COMMUNE DE BOURBACH-LE-HAUT

PLAN LOCAL D'URBANISME

MODIFICATION N°1

1- Notice de présentation

### 1.3 LE PLAN DE ZONAGE CORRIGÉ

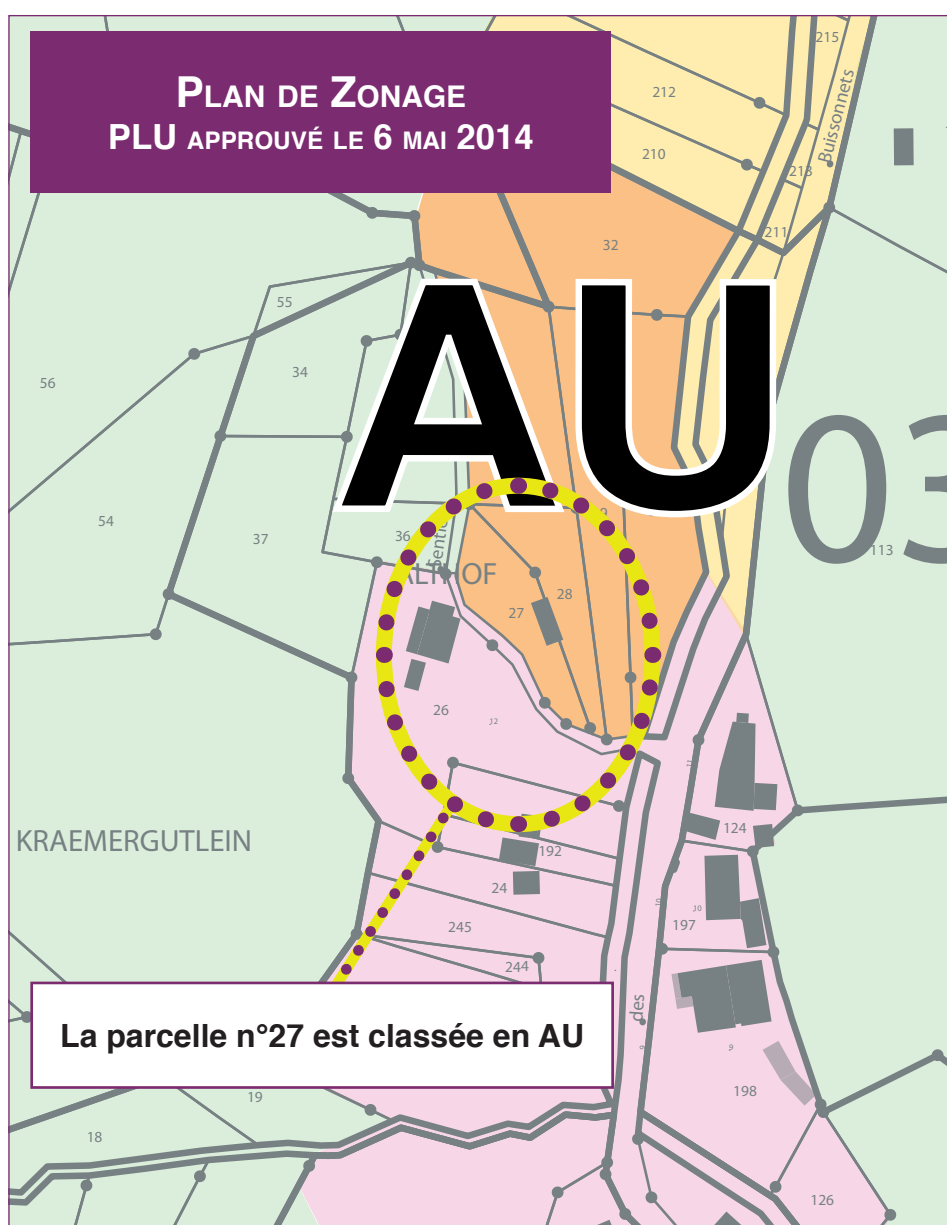
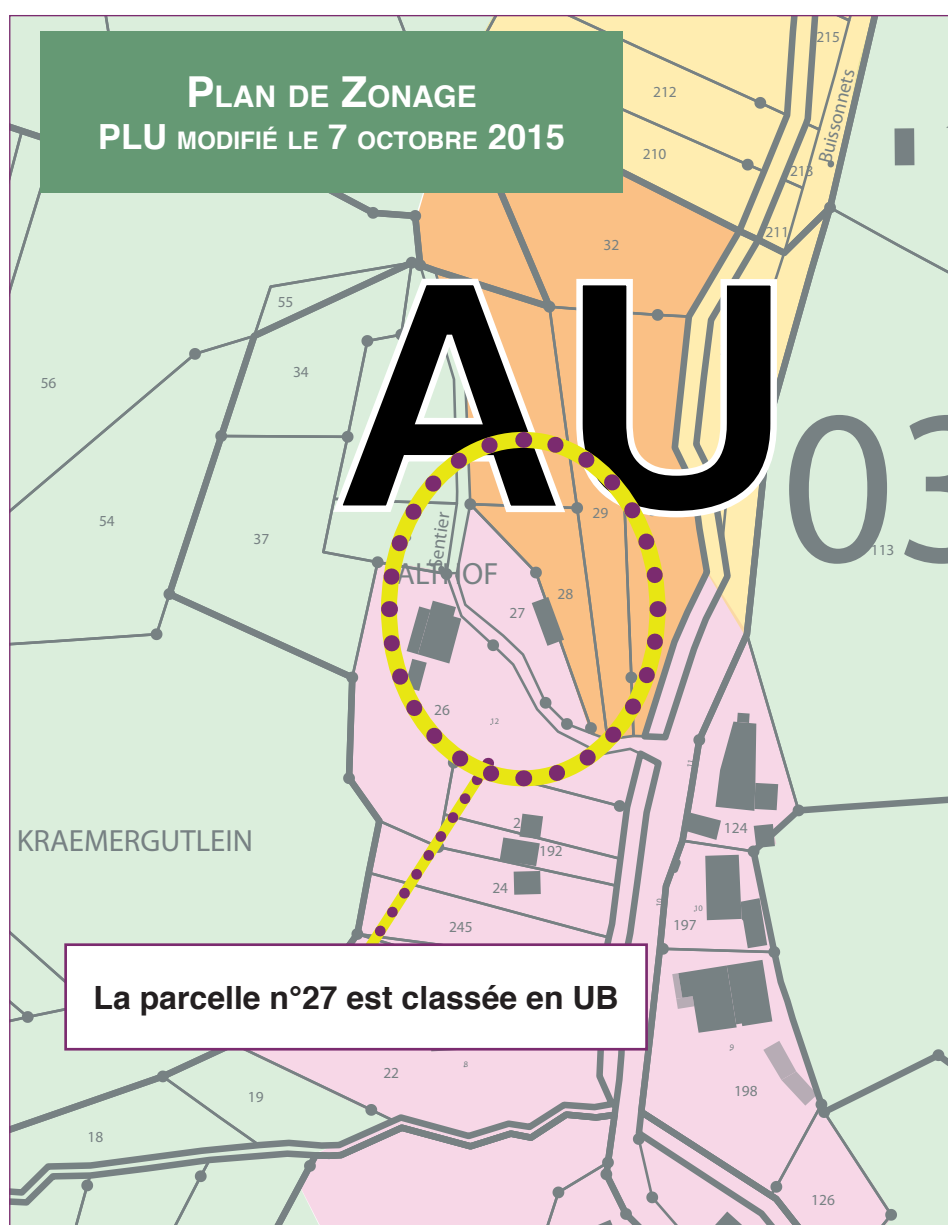
Dans le Plan Local d'Urbanisme approuvé le 6 mai 2014, la parcelle cadastrée n° 27 section n° 3 avait été classée en zone AU au lieu d'être inscrite en zone UB.

En effet, la parcelle cadastrée n° 27 section n° 3 comprend un hangar dépendant de la propriété voisine située sur la parcelle n° 26, de ce fait elle se trouve déjà urbanisée et se doit d'être classée comme tel au Plan de Zonage du PLU.

Afin de corriger cette erreur matérielle induite par une mauvaise lecture de la présence du hangar/garage sur la parcelle n°27, la présente modification du PLU propose l'inscription de la parcelle n°27 en zone UB.

Ci-dessous, le Plan de Zonage corrigé

SITE AU «ALTHOF-MAIENBERG»

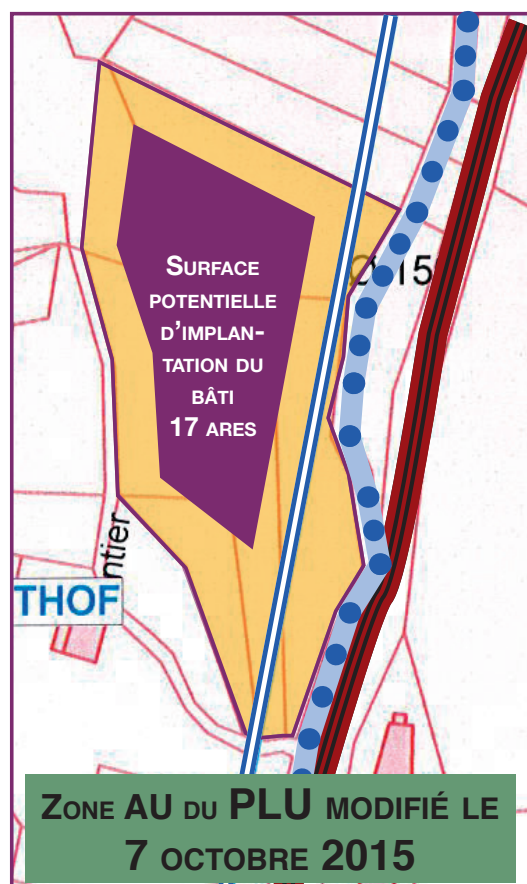
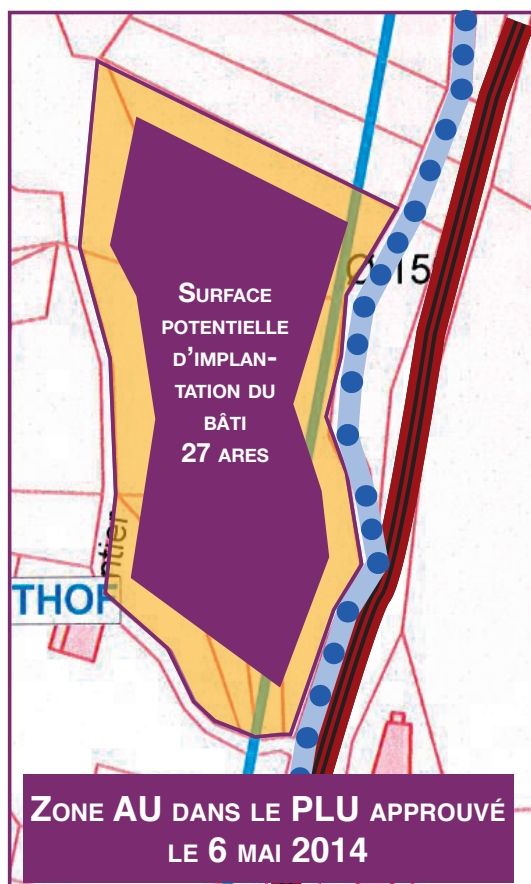
Dans le PLU approuvé le 6 mai 2014, cette surface était de 27 ares sur une emprise totale de la zone AU de 48 ares.

Dans le PLU modifié, cette surface est ramenée à 17 ares sur une emprise totale de la zone AU elle aussi réduite à 44 ares.

De ce fait, l'ambition d'implanter 6 logements sur le site via la construction de 2 ou 3 maisons individuelles (répondant à l'attente des propriétaires) et d'une maison pluri-logement, devient aussi contraignante qu'aléatoire. Aussi, importe-t-il d'amender l'Orientation d'Aménagement et de Programmation (AOP) en conséquence.

## PLU RÉDACTION OAP : PLU MODIFIÉ 7/10/2015

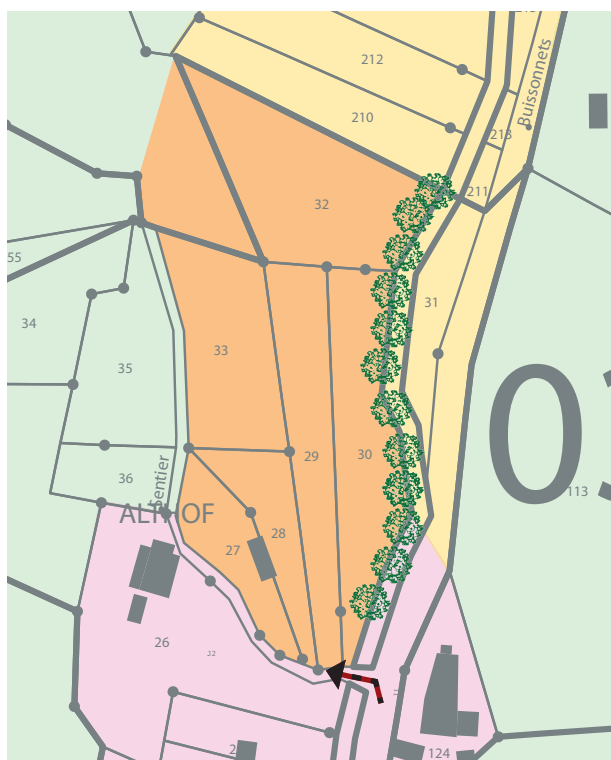
La desserte du site définie par l'Orientation d'Aménagement et de Programmation (OAP) du Plan Local d'Urbanisme approuvé le mai 2014 se limite à souligner que l'accessibilité doit se faire par le pont existant traversant le Bourbach.

Afin d'optimiser la qualité de la desserte du site et d'optimiser les possibilités d'atteindre l'objectif de production de 3 à 5 logements tout en limitant le linéaire de voirie à produire, il importe, compte tenu en particulier du maintien de la conduite d'eau potable sur le site - ceci tant pour des questions de coût, d'intégration paysagère, d'artificialisation limitée des sols, que de gestion économe de l'espace -, de prévoir une desserte du site qui longe la dite conduite d'eau potable sur l'un ou l'autre de ses deux côtés et qui comprendra dans sa partie finale une aire de retournement

De ce fait, l'OAP du PLU approuvé le mai 2014 se doit d'être complétée de la manière suivante :

Desserte du site par le pont du Bourbach puis le long de la conduite d'eau potable

Aire de retournement
